**COMPRA PRIVADA FFM/ICESP 2258/2023
CONCORRÊNCIA – PROCESSO DE COMPRA FFM/ICESP RS 1911/2023**

CIRCULAR Nº 02

DUVIDAS TÉCNICAS

Prezados segue para ciência, **Circular 02**, referente a contratação de empresa especializada para a **EXECUÇÃO DE REFORMA CIVIL PARA IMPLANTAÇÃO DA ÁREA DE SERVIÇO DO TMO E DE LEITOS DE HEMATOLOGIA** - ICESP (Instituto do Câncer do Estado de São Paulo), situado à Av. Dr. Arnaldo, nº 251, Cerqueira César – São Paulo/SP.

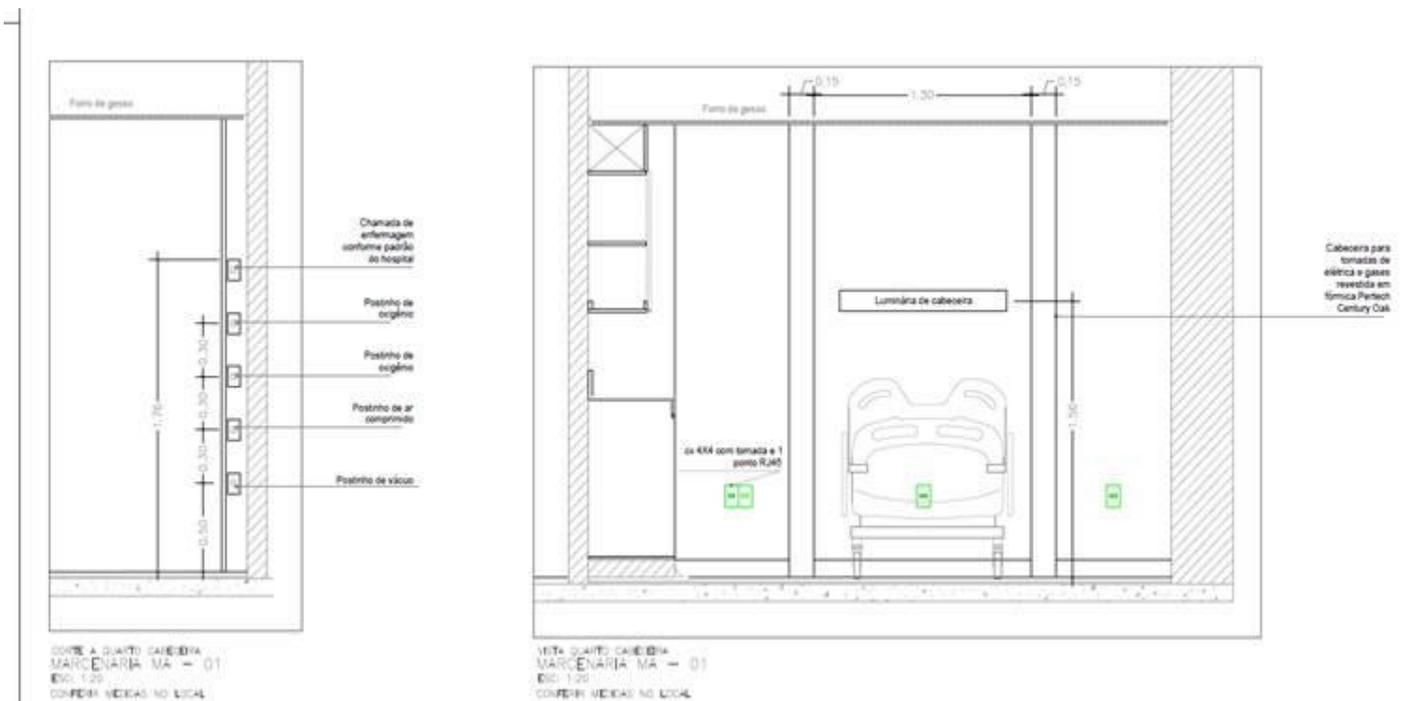
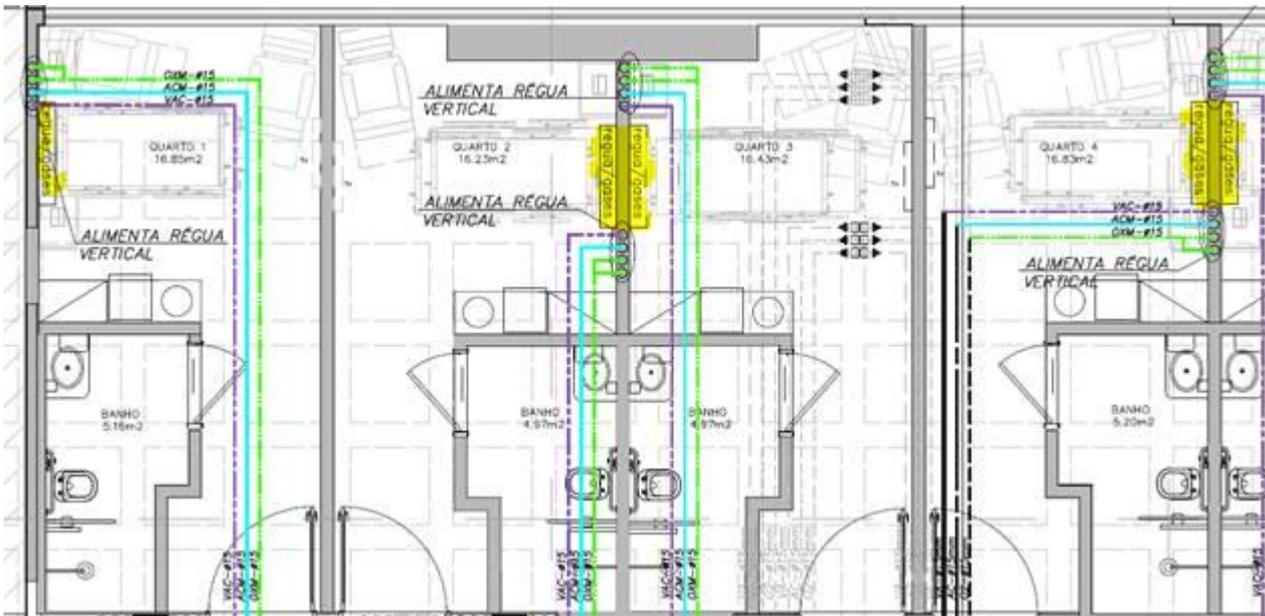
19 - Para os equipamentos de ar condicionado (fancoils), podemos consultar outras fabricantes além das mencionadas, conforme está no memorial, correto?

R: Considerar as referências consideradas no projeto executivo e memorial descritivo (MD-PE-CLI-001-OS-47-R03).
